Fondo de Financiamiento de la Infraestructura Educativa	ACTA DE SEGUIMIENTO	Versión	Código	Página
	Vigencia a partir de: 16-08-2016	01	FE-30	1 DE 6

N°	1380-53-2016	N° 406058	N° 406048
ACTA No :	REUNION VISITA A PREDIO IE TNU PARA DEFINICION DE PUNTO DE DESCARGA AGUAS SERVIDAS Y PLUVIALES.		
FECHA:	05/08/2021		
OBJETO:	CONTRATO MARCO DE INTERVENTORIA DE OBRA A LOS PROYECTOS DE INFRAESTRUCTURA EDUCATIVA REQUERIDOS POR FONDO DE FINANCIAMIENTO DE LA INFRAESTRUCTURA EDUCATIVA - FFIE, EN DESARROLLO DEL PLAN NACIONAL DE INFRAESTRUCTURA EDUCATIVA REGIÓN CENTRO ORIENTE (GRUPO 7)

Asunto: AO 406058 – IE Normal Santiago de Tunja – Tunja, Boyacá. Remisión información punto de descarga para planteamiento de Obras.

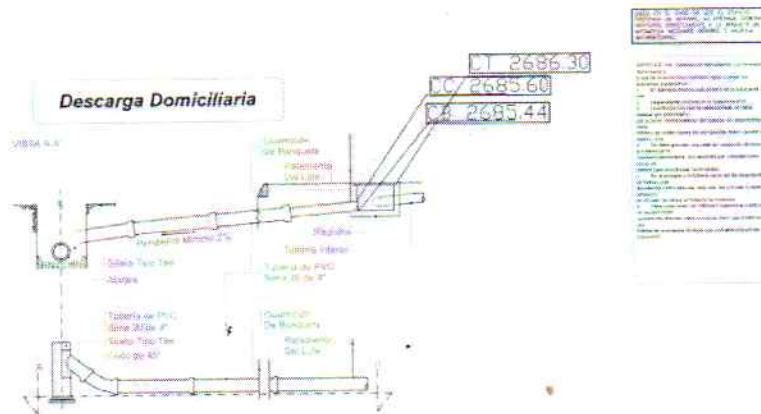
De acuerdo con esto, y teniendo en cuenta la documentación adjunta del plano en DWG y la carta remisoría de la secretaria de educación con fecha 21 de julio de 2021, la cual incluye el detalle de descarga, según imagen 1, ésta interventoría insta a presentar lo antes posible las obras complementarias que se derivan de la definición del punto de descarga; sin embargo vale la pena señalar que según comunicado LEN-0206-21 del 4 de febrero del 2021 se encuentran avaladas las obras de consultoría, sin embargo es necesario el replantear y verificar la necesidad de las obras.
